شماره: ۱۰

نوع خودرو: X200-کوئیک و ساینا اتوماتیک

**موضوع: رفع ایراد جوش آوردن خودرو با اصلاح دسته سیم باتری در خودروهای کوئیک و ساینا اتوماتیک**

## بازکاری جایگزینی فیوز تند سوز ۴۰ آمپری فن رادیاتور با نوع کندسوز

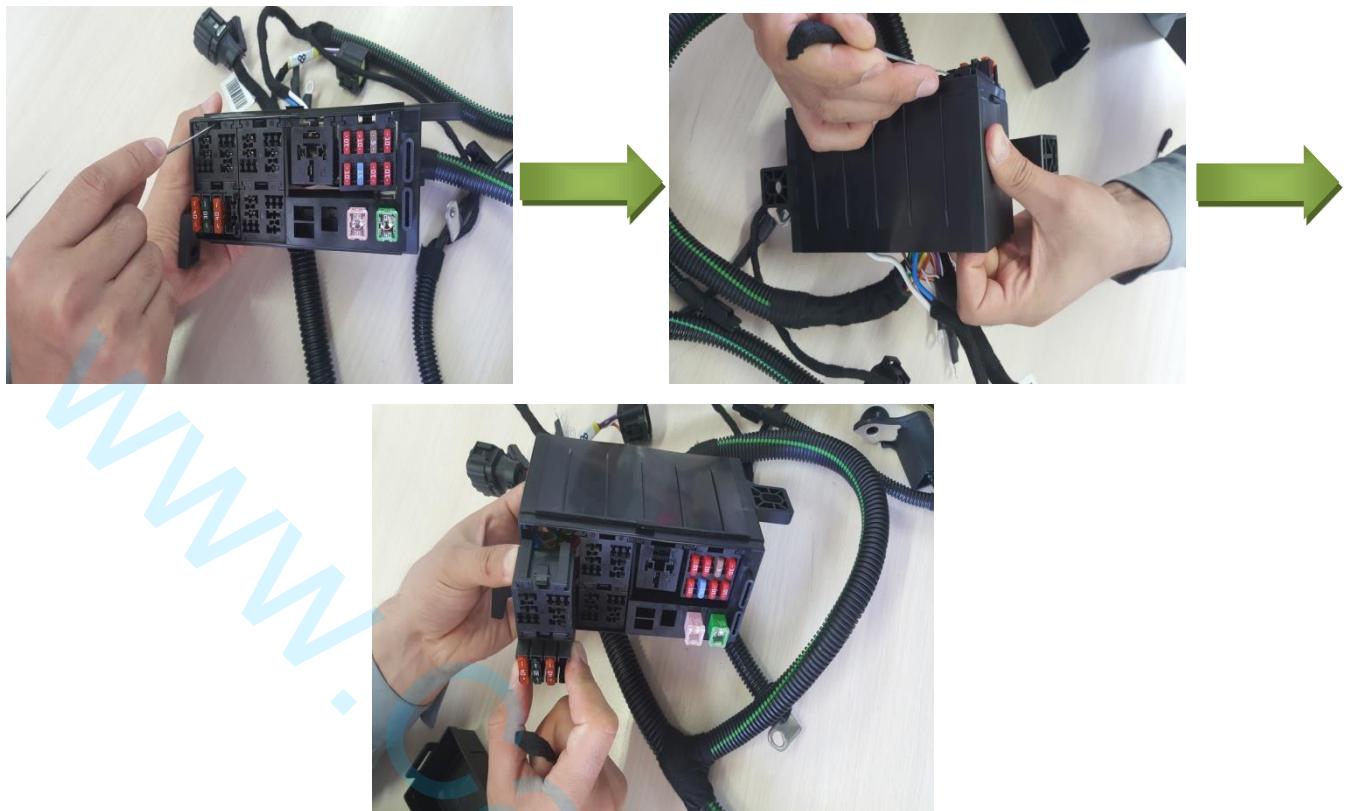
۷. با یک سوزن یا پیچ گوشتی ریز، خار مازول رله را فشار داده و همزمان از داخل رله باکس با انگشت خود مازول هل داده شود تا مجموعه مازول رله و فیوز از باکس آزاد گردد.(شکل ذیل)

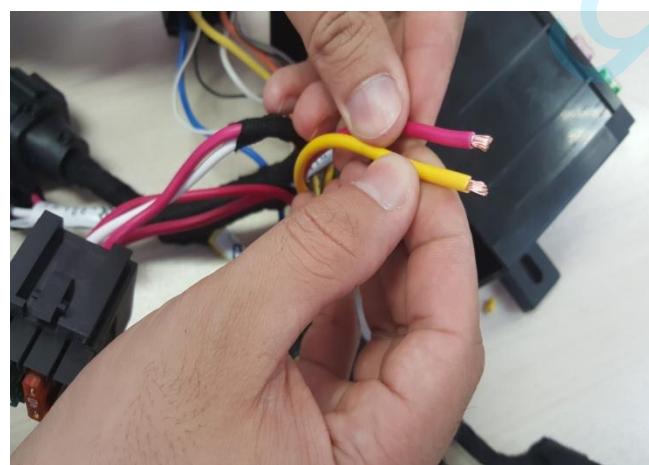
۱۰. فیوز ۴۰ آمپر فن را از مازول جدا می کنیم.(دقت شود دقیقاً فیوز مربوطه جدا گردد)

۱۱. سیم های مربوط به پایه این فیوز را از نقطه انتهایی برش می دهیم.(سیم ها جوری برش داده شود که باعث اتصالی با سایر قسمت های دسته سیم نگردد.)

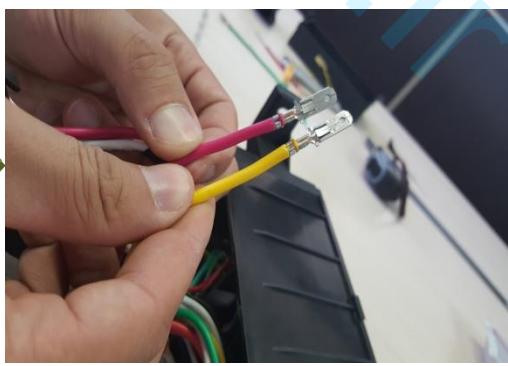
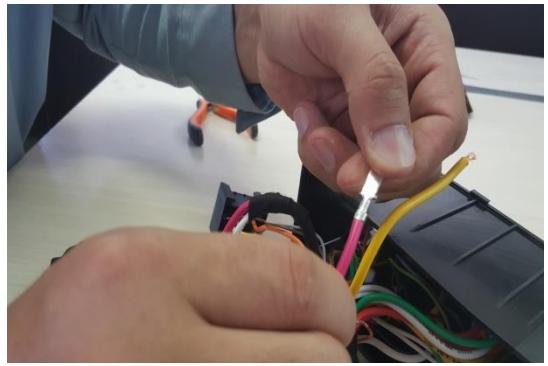
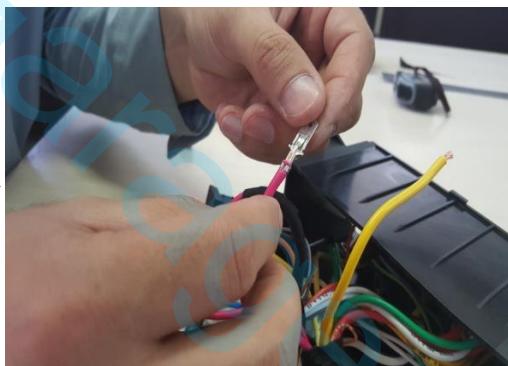
۱۳. سر سیم های متناسب با فیوز کند سوز به ترتیب ذیل بریده و پرس می گردد. قسمت های اضافه سرسیم بایستی کاملاً جدا گردد.

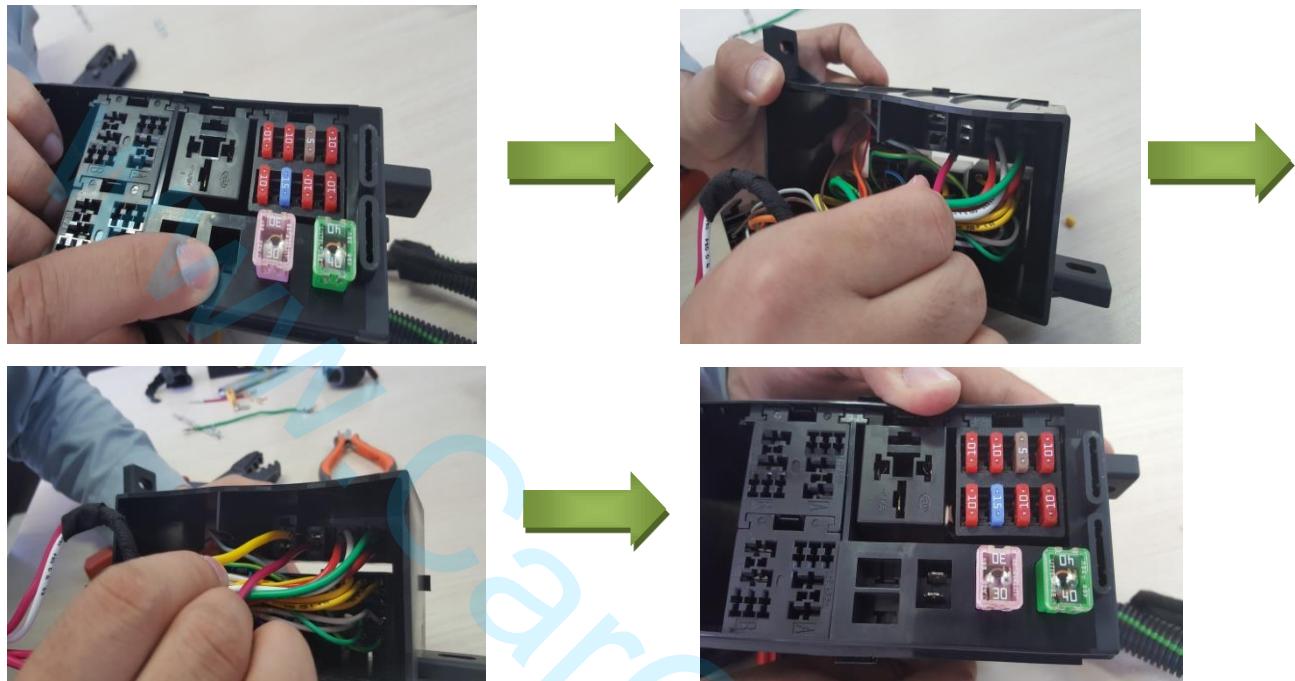
۱۴. پرس بایستی به نحوی صورت گیرد که از اتصال مناسب اطمینان حاصل گردد.

۱۵. دو سیم پرس شده را در محل مشخص شده مونتاژ می کنیم.(سر سیم ها از یک جهت امکان مونتاژ دارد و مونتاژ در جهت اشتباه باعث آسیب دیدن سر سیم ها می گردد.)در مونتاژ صحیح صدای جا افتادن ترمینال در سوکت شنیده می شود. همچنین به دلیل کمبود فضا بهتر است ابتدا سر سیمی که به کلاف دسته سیم نزدیکتر است مونتاژ گردد.
